島根原子力発電所 2号炉 審査資料	
資料番号	EP-018 改 13(説 4)
提出年月日	令和 2年 5月 14日

島根原子力発電所 2号炉

火災による損傷の防止

(コメント回答)

表 フレキシブル電線管耐火ラッピングの火災耐久試験結果

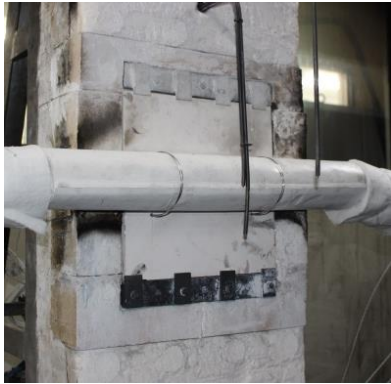
火災耐久試験の結果を整理して示し、ケーブル処理室に対する施工の実現可能性を含め、基準適合性を改めて説明すること。

➤ フレキシブル電線管耐火ラッピングの火災耐久試験結果を以下に示す。

確認項目	確認内容	判定基準	確認結果	
			試験体 ①	試験体 ②
温度確認	加熱試験中，熱電対を用いて試験体の非加熱面側の温度上昇を測定する	試験体の非加熱面側の温度上昇が，平均で140K以下，最高で180K以下であること	良	良
	加熱試験中，熱電対を用いてケーブル表面の温度を測定する	ケーブルシース表面温度が171℃を超えないこと	良	良
外観確認	試験後に，試験体の外観確認を行う	非加熱面側へ10秒を超えて継続する火炎の噴出がないこと	良	良
		非加熱面側へ10秒を超えて継続する発炎がないこと	良	良
		火炎が通る亀裂等の損傷及び隙間を生じないこと	良	良
電気特性確認	試験後，ケーブルの導通を確認する（導通確認）	導通があること（断線していないこと）	良	良
	試験後，ケーブルの導体相互間の絶縁抵抗を測定する（絶縁抵抗測定）	試験後に絶縁抵抗の著しい低下がないこと	良	良
